改善箇所説明図

不具合の内容

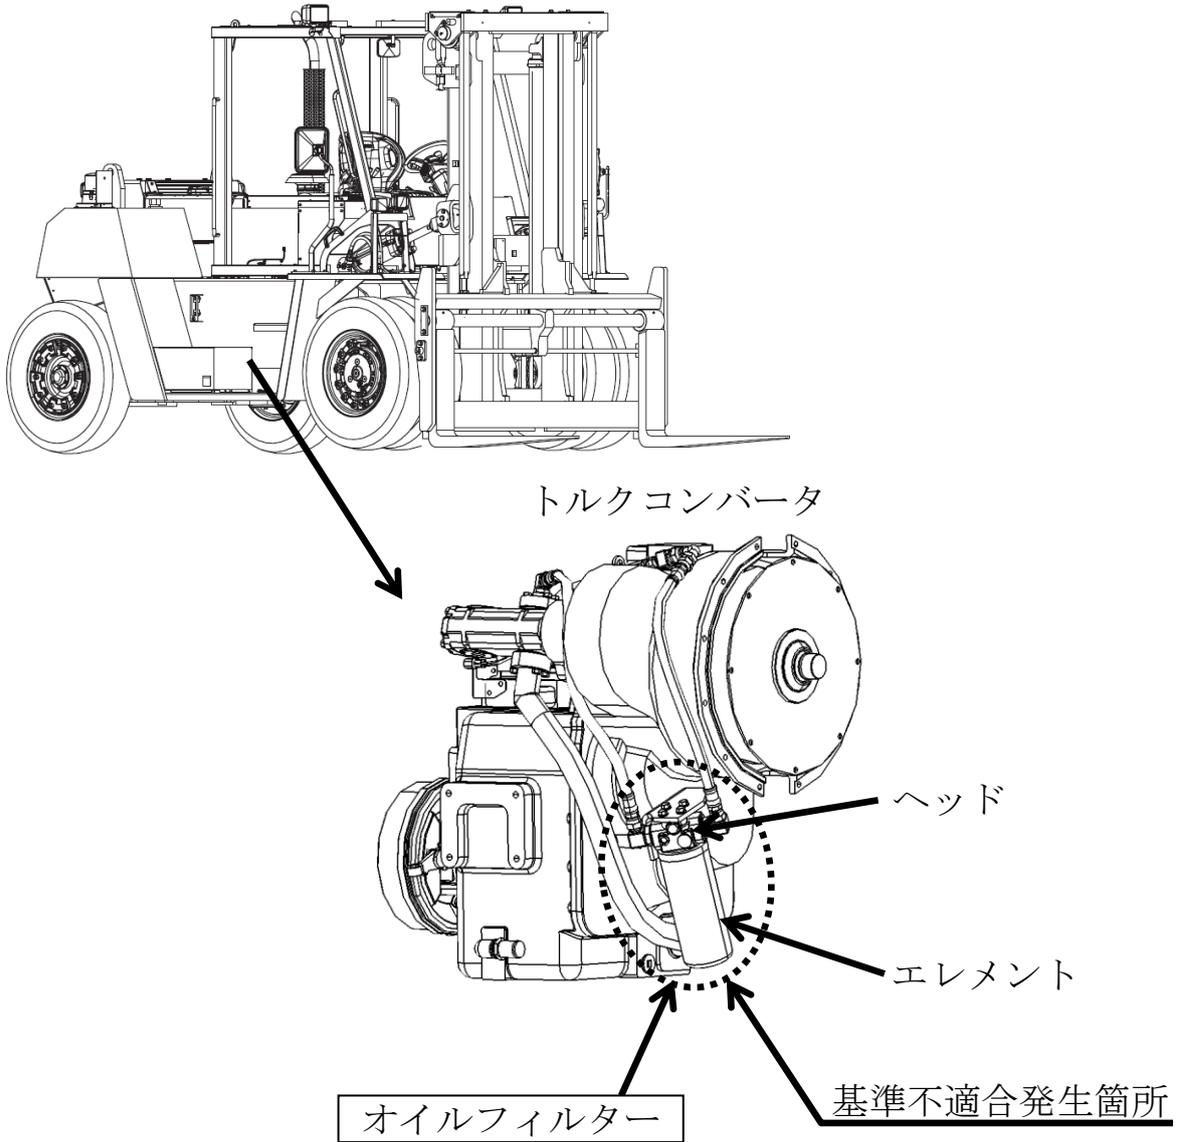
エンジン式フォークリフトの動力伝達装置において、トルクコンバータに搭載しているオイルフィルターの選定が不適切なため、車両の振動により、オイルフィルターのエレメント取付け部のネジが破損し、オイル漏れに至るおそれがある。

全車両、トルクコンバータ用のオイルフィルターを対策品に交換する。

識別：エレメントに印字している型式が異なる。
